**AVIS RELATIF À LA PROTECTION
CONTRE LES EVENTUELS EFFETS NOCIFS ET NUISANCES
PROVOQUÉS PAR LES RAYONNEMENTS NON IONISANTS
GÉNÉRÉS PAR DES ANTENNES ÉMETTRICES STATIONNAIRES**

Commune : BRUGELETTE - Exploitant : ORANGE

Référence exploitant : 335C1_4 & 32335C1_2 & 42335C1_1 & 52335C1_1

Rapport n° 2722 / 2025

Figure 1 : Vue en plan des lieux de séjour et des points de contrôle

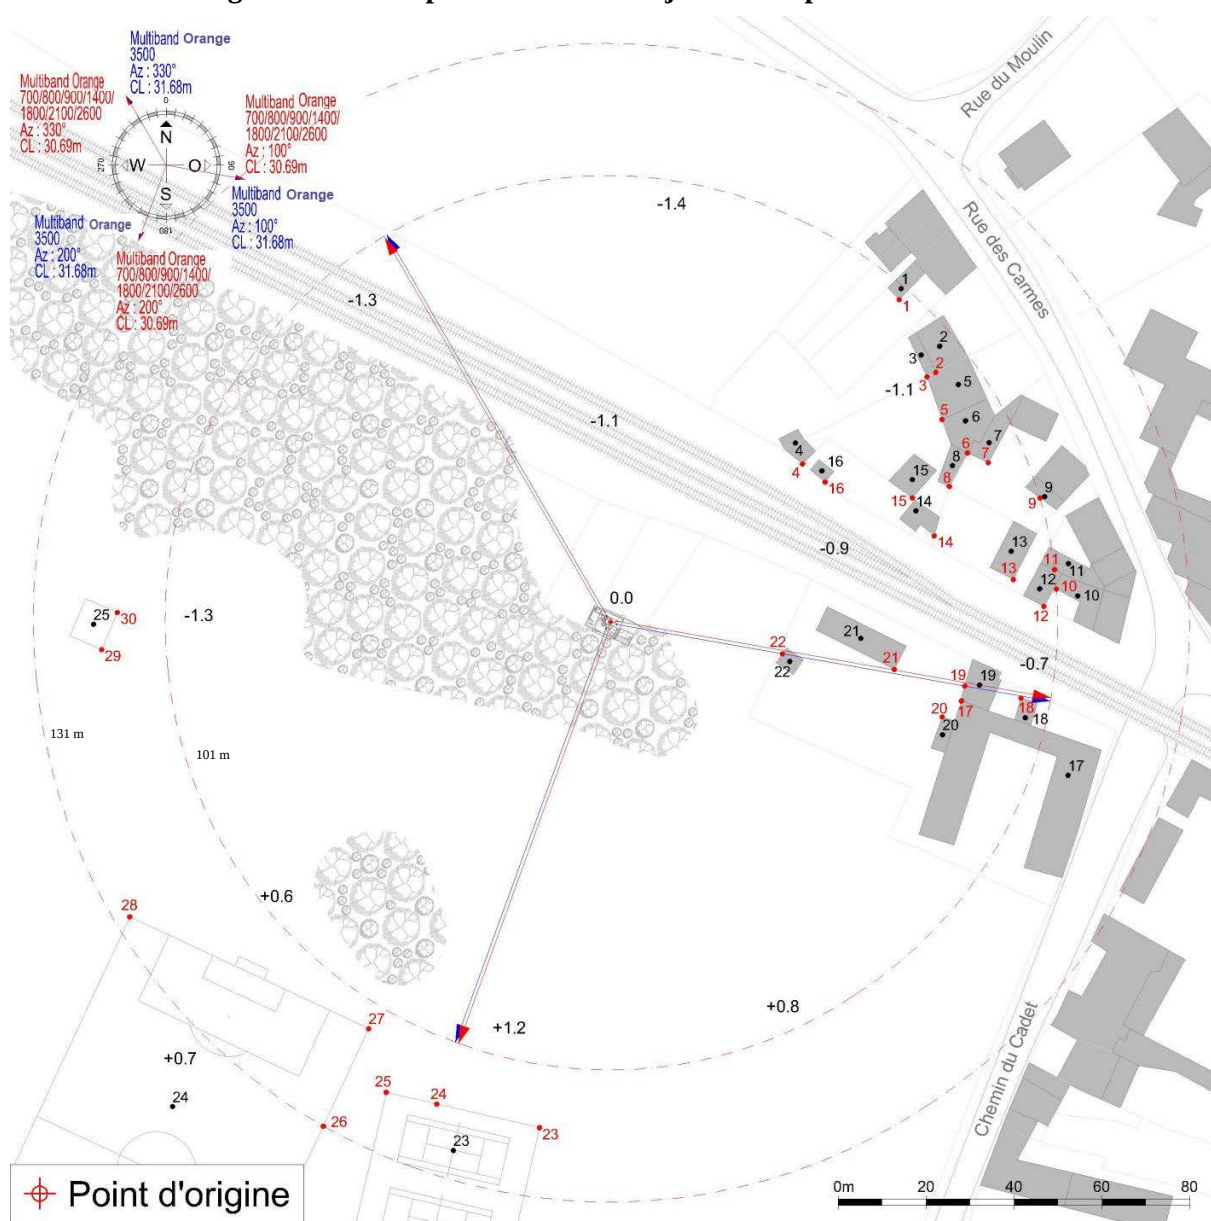
N° point de contrôle	LS	Atténuation (dB)	Indice d'exposition relatif à la limite par installation IE_i
24	LS23	0,0	0,367
25	LS23	0,0	0,360
23	LS23	0,0	0,337
26	LS24	0,0	0,317
27	LS24	0,0	0,255
28	LS24	0,0	0,146
10	LS10	3,0	0,062
29	LS25	0,0	0,060
11	LS11	3,0	0,059
30	LS25	0,0	0,056
12	LS12	3,0	0,052
9	LS9	3,0	0,046
18	LS18	3,0	0,043
17	LS17	3,0	0,035
2	LS2	3,0	0,029
13	LS13	3,0	0,027
5	LS5	3,0	0,024
19	LS19	3,0	0,023
20	LS20	3,0	0,022
22	LS22	3,0	0,020
21	LS21	3,0	0,019
7	LS7	3,0	0,018
1	LS1	3,0	0,015
14	LS14	3,0	0,015
6	LS6	3,0	0,014
8	LS8	3,0	0,012
15	LS15	3,0	0,011
3	LS3	3,0	0,011
16	LS16	3,0	0,007
4	LS4	3,0	0,006

En ce qui concerne les antennes de l'installation mentionnées dans le tableau 1, la distance maximale à laquelle la limite pourrait être atteinte, à l'extérieur, est égale à 84,5 m. S'il n'y a pas de LS à une distance inférieure, les antennes respectent forcément la limite d'immission.

Dans le cas des LS situés à l'intérieur des bâtiments, une atténuation d'obstacle est prise en compte et il en résulte que la distance maximale à laquelle la limite pourrait être atteinte se réduit à 60,4 m.

Les résultats de l'évaluation décrite au paragraphe 4 indiquent que les antennes émettrices stationnaires de l'installation faisant l'objet du présent avis ne produisent pas, dans un lieu de séjour, un rayonnement électromagnétique maximum supérieur aux limites fixées à l'article 4 du décret.
